# 水利工程建设质量监督检查意见

编号：浙H22-3-20070-005

回复单

合同名称: 钱塘江治理工程常山县常山港治理二期工程西塘边护岸工程

附件一：

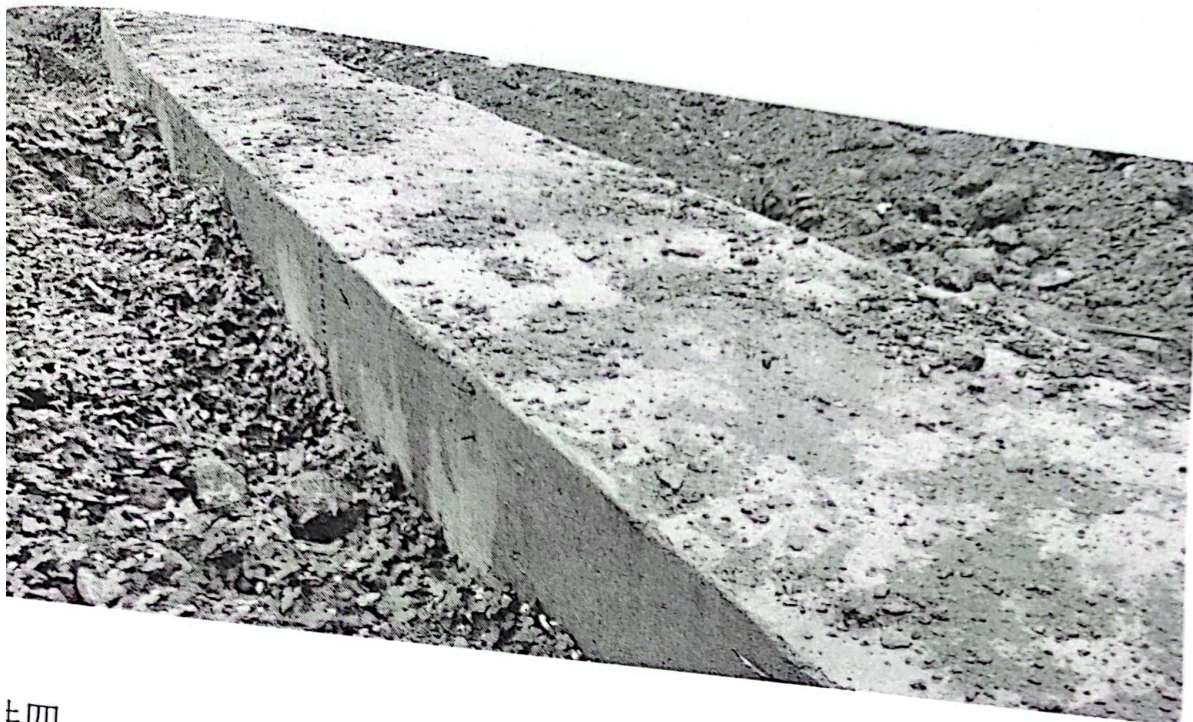
工程名称	钱塘江治理工程常山县常山港治理二期工程西塘边	
项目法人	常山县水利发展投资有限责任公司	
监督单位	常山县水利工程质量安全管理中心	
主要问题	经监督检查，发现以下问题： 一、施工单位(茂名市鉴江流域水利水电建筑安装工程有限责任公司) 1、混凝土实体质量不满足要求。1.排水涵洞出口处混凝土翼墙质量不符合要求，局部存在漏振、漏浆的现象，局部平整度较差。2.混凝土结构养护不及时，存在局部混凝土结构表层脱落的现象。3.堤防坡脚混凝土基础存在多处破损。不符合设计文件、施工图纸及相关质量技术标准之规定。 2、土石方实体质量不满足要求。1.大块石的石料尺寸，特别是厚度部分没有达到设计要求。2.大块石叠砌质量个别不符合设计要求，存在大块石立砌的现象。不符合设计文件、施工图纸及相关质量技术标准之规定。	
	以下空白	
意见建议	以上问题请项目法人及时组织、督促有关单位按相关要求整改落实，并将整改情况在 <u>30</u> 个工作日内报监督机构。	
检查人员签名： 		
责任单位 签名确认	项目法人： 	设计单位：
	监理单位： 	施工单位： 
	检测单位：

- 1、项目部安排工人对排水涵管出口挡墙存在漏振、漏浆的地方进行返工处理, 确保砼挡墙外观符合质量规范要求。(详见附件一)
- 2、对混凝土局部结构表层脱落的现象先进行凿毛处理, 再用水泥砂浆修补处理。(详见附件二)
- 3、对堤防坡脚砼基座存在破损的地方进行凿除并修复, 确保基座外观符合设计规范要求。(详见附件三)
- 4、对大块石厚度未达到设计要求的部位以及存在大块石立砌的部位进场拆除返工处理。(附件四)
